Zestaw odpowiedzi nr 25

Dotyczy postępowania nr 54/PN/2018 na wybór Generalnego Wykonawcy budowy budynków biurowo usługowych „Marina Office” z garażem podziemnym, infrastrukturą, drogami, zjazdami, placem miejskim, kolektorem oraz zagospodarowaniem terenu (Obiekt), z możliwością etapowania Inwestycji na działkach 2975, 2977, 2978, 2979, 2976, 2990, 2985, 2971, 2967, 2974, 2980, 3119 /4, 3080, 3091, 3100 w obrębie 0026 Śródmieście przy ul. Hryniewickiego w Gdyni, wraz z uzyskaniem ostatecznych decyzji pozwolenia na użytkowanie.

Pyt. nr 166

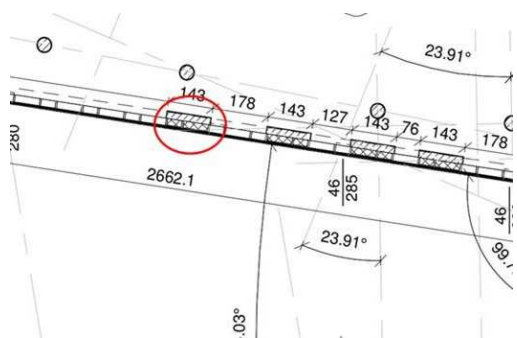
Prosimy o wskazanie miejsca występowania wymienionych w przedmiarze płyt z wełny mineralnej o grubości 26 oraz 15 cm, ponieważ brak takich informacji w dokumentacji projektowej.

Zamawiający informuje, że w projekcie zastosowano dwie grubości wełny 12 i 20cm. Lokalnie przy zmianie grubości ścian murowanych oraz na styku murowanych i żelbetowych będą inne grubości.

Pyt. nr 168

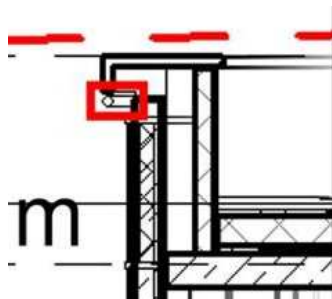
Prosimy o informację w jaki sposób należy wykończyć podcienie łączników.

Zamawiający informuje, że łącznik pomiędzy częścią B i C equiton identyczny jak podcienia nad parterem, Łącznik A-B zgodnie z detalem - blacha kolor Ral 7016 i żaluzje jak na ścianach łączników.
